## Tilbakemeldingsskjema Aktivitet B - Forprosjekt

<b>Møte</b>	<b>Medvirkning forprosjekt</b> - Møte 03 akt D - 05 Føde og barsel - Nye Rikshospitalet	<b>Prosjekt</b>	Nye Aker og Nye Rikshospitalet
<b>Saksnr</b>	123055	<b>Dok.dato</b>	30.05.2022
<b>Medvirkn.møtedato</b>	19.05.2022	<b>Frist for tilbakemeld</b>	09.06.2022
<b>Medvirkn.gr.leder</b>	Camilla M Friis

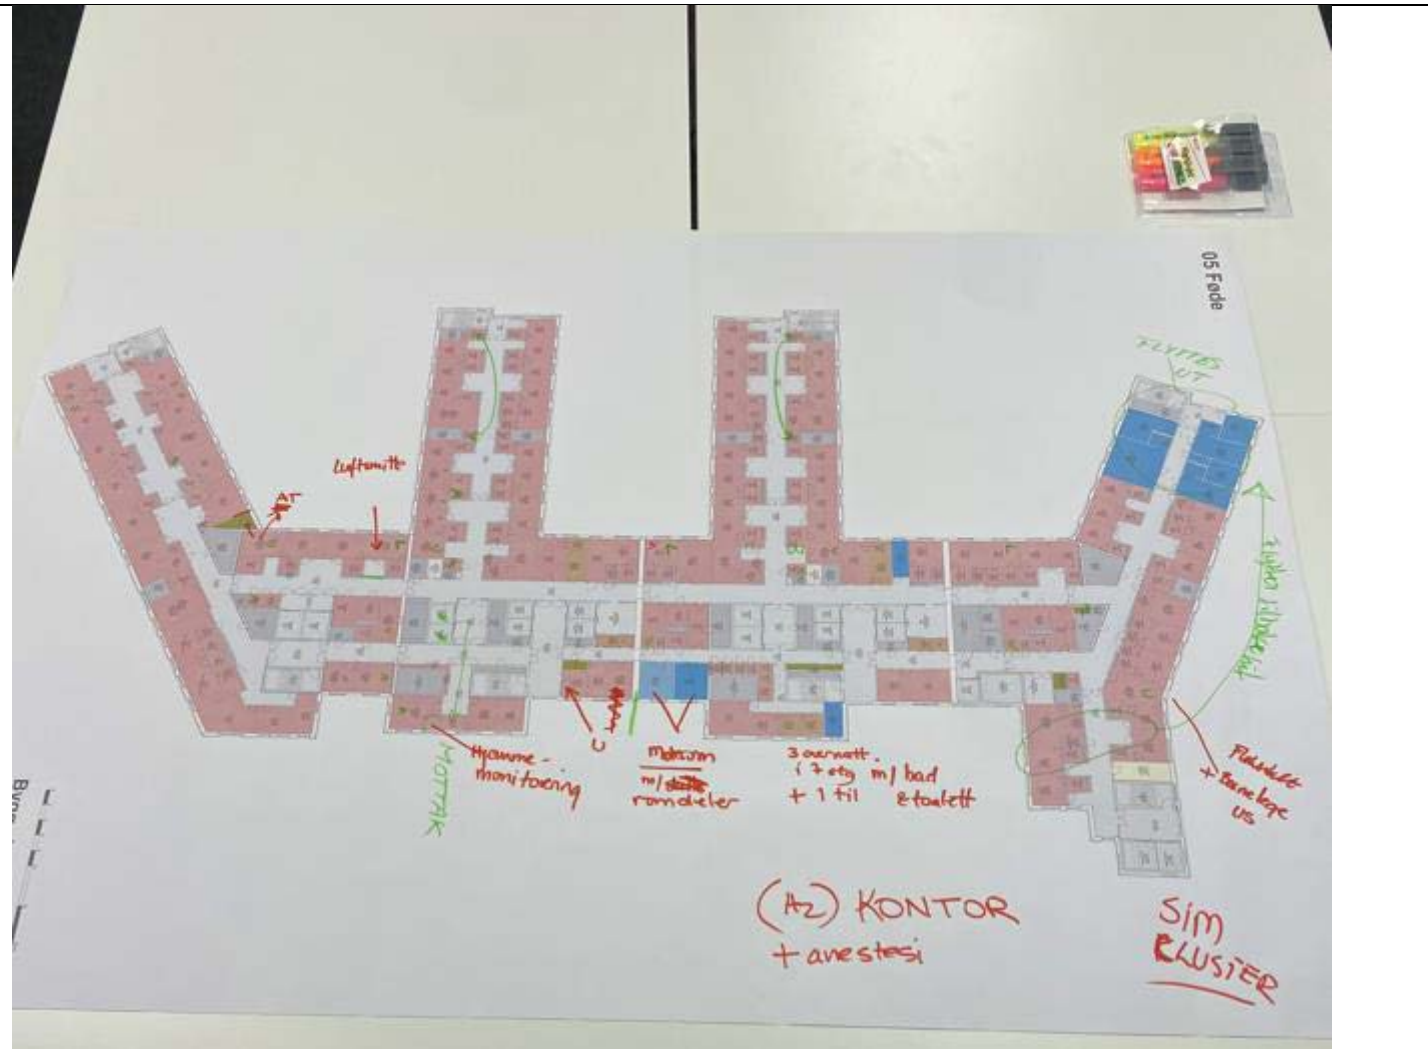
<ul style="list-style-type: none"><li>• <b>Fødemottaket</b> med 4 undersøkelsesrom, samt støtterom. Det er hensiktsmessig at arbrom er i front og pauserom i bakkant slik tegningen viser. Hjemmemonitorering må få et egnet sted i mottak. Pasientene vil sitte å vente på undersøkelse og må derfor plasseres i umiddelbar nærhet men ikke i konflikt med klinikk og pasienttransport.</li></ul> <p><b>Asfyxirom:</b> Asfyksirommet nå er flyttet mer sentralt i fødeområdet og er hensiktsmessig plassert nå.</p> <p><b>Undersøkelsesrommet til føde</b> ønskes omgjort til arbeidsrom som er egnet til previsit og faglige møter samt dokumentasjon for føden.</p> <p><b>Føderom med badekar:</b> Det er igjen viktig for gruppen å presisere at bakgrunnen for multifunksjonsrom er at man i utgangspunktet planla for få fødestuer i forhold til fødepopulasjonen og antall står heller ikke i samsvar med andre prosjekter innen Helse Sør Øst (Kalnes 9 fødestuer på 2800 fødsler) eller Stavanger 14 på 4600 fødsler. Dette bør få konsekvenser for støtterom og har også implikasjoner for hvordan vi vurderer antall fødestuer med badekar da det gir litt mer fleksibilitet.</p> <p>Badekar: Antall fødestuer med badekar har vært diskutert i gruppen tidligere og det er spilt inn et antall basert på 11 fødestuer. Nå har vi i tillegg 3 multifunksjonsrom og det er derfor etter gruppens oppfatning hensiktsmessig med 6-7 fødestuer med badekar De fire fødestuene som nå ligger lengst mot vest i lamell J4 og de kan f.eks nye legges i nordvest.</p> <p><i>En oppsummering gruppen gav i møtet beskriver at det vil være ca. 25 ansatte av ulike yrkesgrupper på dagvakt samtidig i fødeavdelingen. Gruppen uttrykker at det er viktig med nok arbeidsplasser for å dokumentere, da det stilles stadig høyere juridiske krav til dokumentasjon.</i></p>

<ul style="list-style-type: none"> <li>• Representant i MVG ønsker på vegne av akutt-klinikken og uttrykke at de synes det er vanskelig å forstå hvordan de skal være med å sikre at det er mulighet for å tilrettelegge med nok plass til de ansatte i nytt sykehus. Det er lagt noen føringer om tomt, innplassering av sykehus og hvilket areal sykehuset skal ha, dette er rammene for medvirkningsprosessen slik de oppfatter det, og det ligger ikke klart tall i forhold til hvor mange ansatte som skal jobbe der. Hvordan kan de som deltar i MVG delta i medvirkning uten å oppleve at de er fanget i en prosess der man har startet med feil utgangspunkt og er kanskje på feil nivå? Hvordan kan gruppens deltakere få meldt fra hvor vanskelig de synes dette er, og opplever at de er usikre på om de klarer å løse             <ul style="list-style-type: none"> <li>• oppgaven som er gitt for medvirkning? Gruppen drøfter dette og Nye OUS gir innspill som bidrar til å rydde opp i noen misforståelser om hvem som kan styre eller gjøre endringer i prosessen. Det informeres om at Nye OUS ikke har mandat til å omfordele areal eller funksjoner. Det er HSØ RHF som har utarbeidet mandat og det er eget prosjektstyre som følger opp innholdet gitt i mandat. Om noen saker er ønsket endret av OUS så må det først behandles internt i OUS linje før sak evt. oversendes HSØ-PO. Det ulike type saker som behandles og besluttes i henhold til prosedyre for samhandling mellom OUS og prosjektorganisasjonen. Nye OUS har ingen myndighet til å endre premisser som er gitt for prosjektene.</li> <li>• Gult areal med kontorer og møterom i funksjonsområdene for føde og barsel – MVG og Nye OUS er enige om at de har felles mål om å samarbeide for å få mer gult areal med kontor/møterom i føde og barsel. Overordnet i medvirkningsprosessen er å få inn areal som kan ivareta dette behovet, og det blir gjennomgått og presentert hvordan man har økt gult areal og innarbeidet dette i funksjonsområdene for døgnavdelingene som ligger i 8-10. etasje over føde.</li> <li>• <b>Operasjonsstuer for sectio</b> er flyttet fra 4. etasje til 3. etasje. Gruppen mener fortsatt det er avgjørende med tid fra fødestue til operasjon og at denne transporten er effektiv og rask pga pasientsikkerhet. Heisene som er i fødeavdelingen har fått to-sidig tilkomst og dette sikrer økt fleksibilitet for transport av pasienter. Dette anser gruppen som en klar fordel som sikrer effektiv transport.</li> </ul> </li> </ul>
